## SERVICE INFO – INA 0099

# Endring i pakkeinnhold for delnr. 532 0020 10

**Artikkel nr.:** 532 0020 10

Figur 1: 532 0020 10 – INA styrerulle i plast med medfølgende festeskruer

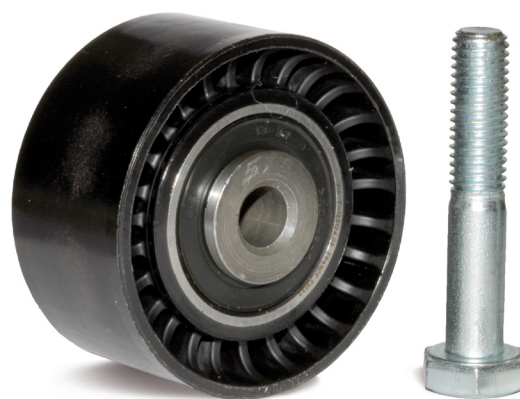
Pakkeinnhold for delnr. 532 0020 10 har blitt optimert. Takket være utformingen til styrerullen, kan M10x55 skruen brukes til alle de oppførte kjøretøyene. M10x50 skruen og skiven er ikke lenger nødvendig. Pakken inneholder derfor en styrerulle i plast (bilde 1, venstre) og en M10x55 skruer (bilde 1, høyre).

Som beskrevet i serviceinformasjon INA 0070, er det mulig at en styrerulle i metall fortsatt er installert i de ovennevnte kjøretøyene. Styrerullen i plast erstatter styrerullen i metall.

Styrerullen i plast oppfyller de tekniske kravene uten begrensninger og er bare forskjellig når det gjelder glideflatenes materiale.
